**Изменение № 1 ГОСТ 12120—82 Банки металлические и комбинированные.  
Технические условия**

**Постановлением Государственного комитета СССР по стандартам от 18.07.85  
№ 2275 срок введения установлен**

**с 01.01.86**

Черт. 1

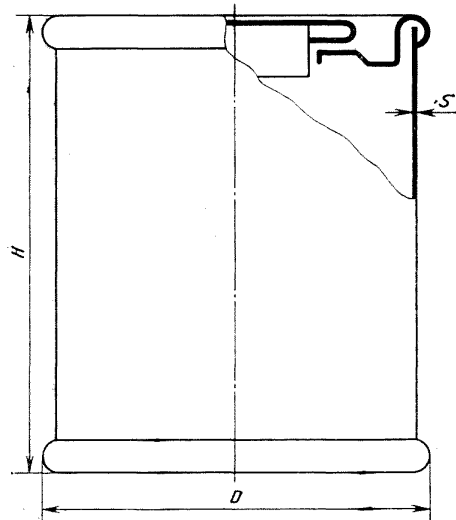
Пункт 1.1 изложить в новой редакции: «1.1. Банки должны изготавливаться с закатной сборной (кольцо крышки и вдавливаемая пробка) крышкой по черт. 1.
